**RESOLUCIÓN No.**

**POR MEDIO DE LA CUAL SE ADOPTAN UNAS DETERMINACIONES**

**LA DIRECTORA DE LA REGIONAL VALLES DE SAN NICOLÁS DE LA CORPORACIÓN AUTÓNOMA REGIONAL DE LAS CUENCAS DE LOS RÍOS NEGRO Y NARE, CORNARE.** En uso de sus atribuciones legales y delegatarias y en especial las previstas en la Ley 99 de 1993, Decreto- Ley 2811 de 1974, Decreto 1076 de 2015, Decreto 1210 de 2020 y

**4-** Que, en ejercicio de las funciones de control y seguimiento asignadas a esta Autoridad Ambiental, funcionarios de la Corporación realizaron visita técnica el día 21 de agosto de 2026. Como resultado se emitió el informe técnico con radicado **IT-06252-2026** del 6 de octubre de 2026, en el cual se consignan las observaciones y conclusiones que hacen parte integral del presente acto administrativo, así:

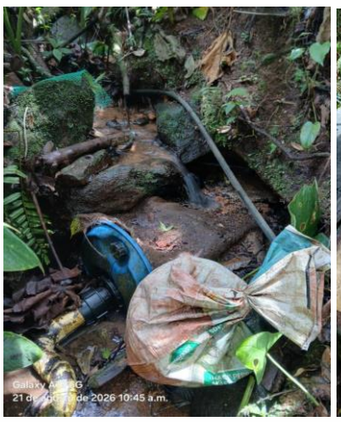
*De acuerdo con la tabla anterior, el caudal autorizado para derivar es de **0,02449 L/s** por parte de la única usuaria que no presenta ninguna novedad con respecto a su permiso ambiental. Sin embargo, de acuerdo con los aforos registrados en campo, el caudal derivado es de, aproximadamente, **0,30 L/s.***
